**Avis délibéré de la mission régionale d'autorité  
environnementale sur le projet de plateforme logistique  
pour le stockage de marchandises non alimentaires  
présenté par la société LIDL SNC sur la commune de  
Donzère (26)**

**Avis n° 2020-ARA-AP-1086**

**Avis délibéré le 25 mai 2021**

Figure 3 : exemple d'estimation des concentrations en polluants (ici,  $PM_{2,5}$ ) le long du tronçon étudié et fondé sur le trafic généré sur cet unique tronçon (source : EI, p.219 et suivantes)

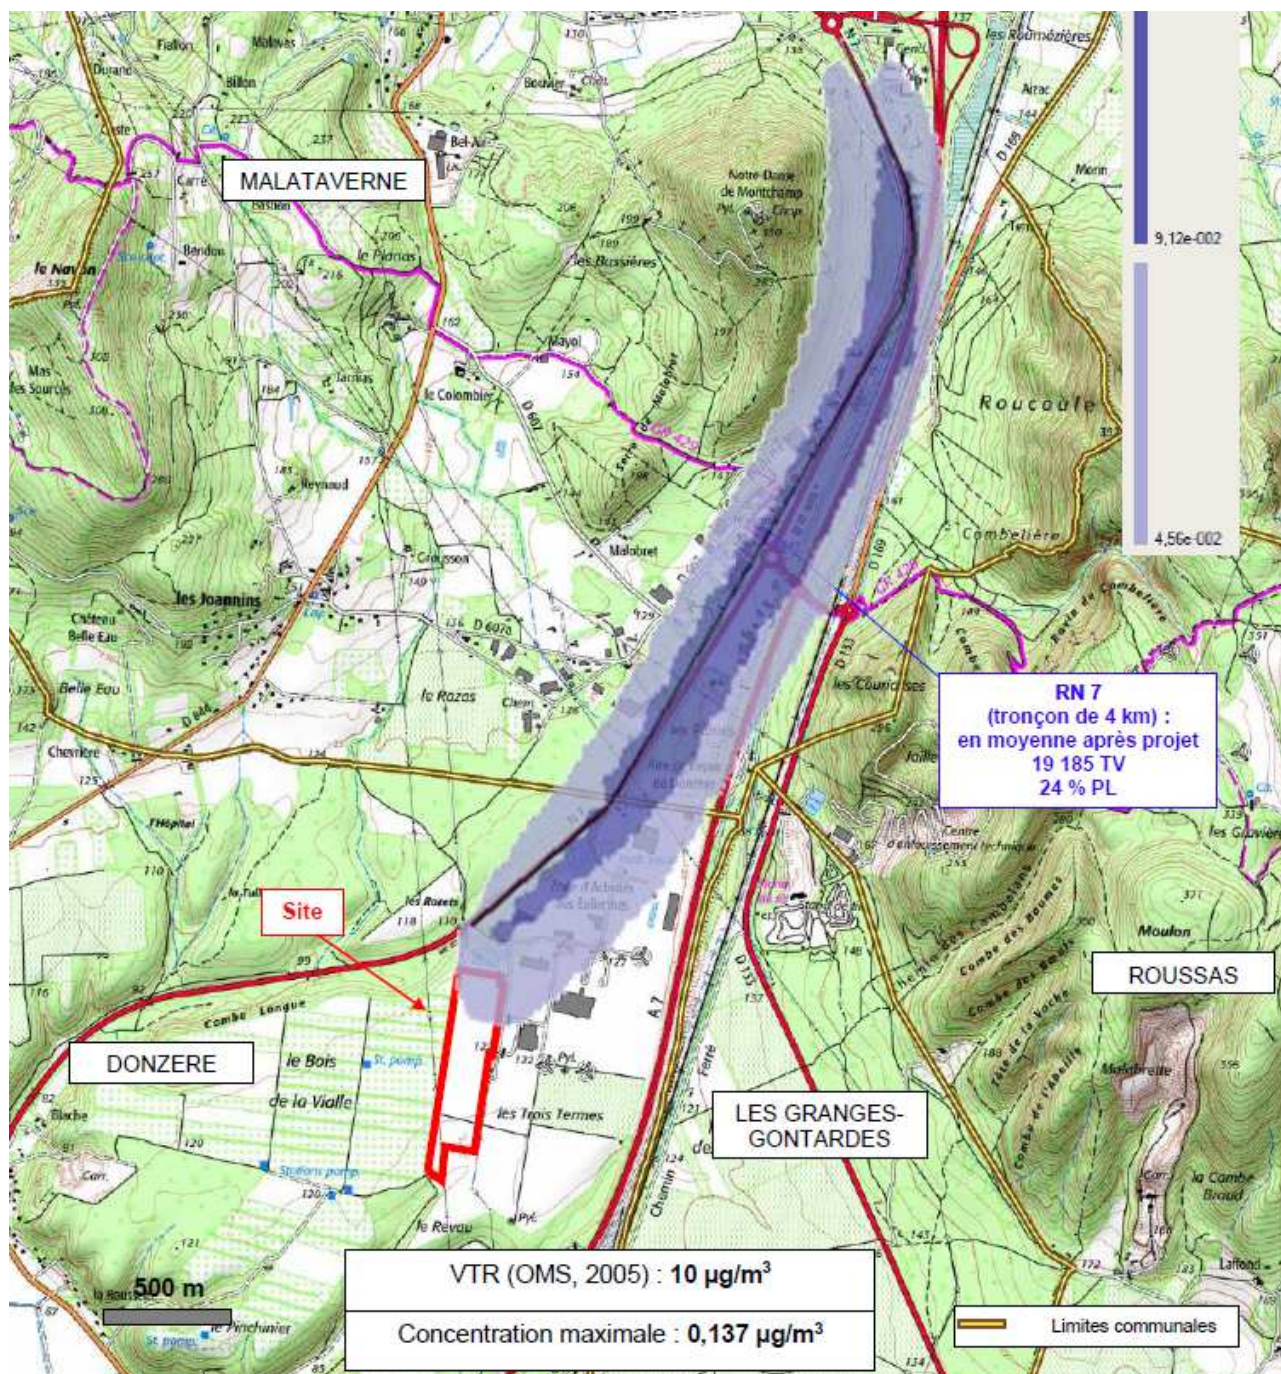
D'autre part, l'étude additionne les relevés atmosphériques en dioxyde d'azote et en particules fines des stations de Valence et de Pierrelate avec les émissions attendues de la part du trafic de poids lourds lié à l'activité, et conclut à une absence de dépassement des valeurs limites définies par le code de l'environnement. Néanmoins, cette démarche n'a pas été menée pour l'ensemble des polluants atmosphériques. Par ailleurs, elle se fonde sur des moyennes annuelles et n'évalue donc pas l'impact supplémentaire du projet en période de pics de pollution. Enfin, elle se fonde sur

les résultats fournis par des stations de mesure relativement éloignées du site du projet et ayant été effectuées alors que le site logistique voisin n'est pas encore en fonctionnement. Les impacts paraissent donc sous-estimés.

**L'Autorité environnementale recommande de revoir les estimations de l'impact supplémentaire du projet sur la qualité de l'air par une meilleure définition de l'état initial de la qualité de l'air du secteur par la réalisation de mesures de l'ensemble des polluants atmosphériques pertinents (cf paragraphe 2.1.1 du présent avis) ainsi que par la prise en compte des déplacements de poids lourds générés par le projet sur l'autoroute A7 en parallèle du tronçon de la route nationale 7 étudiée.**
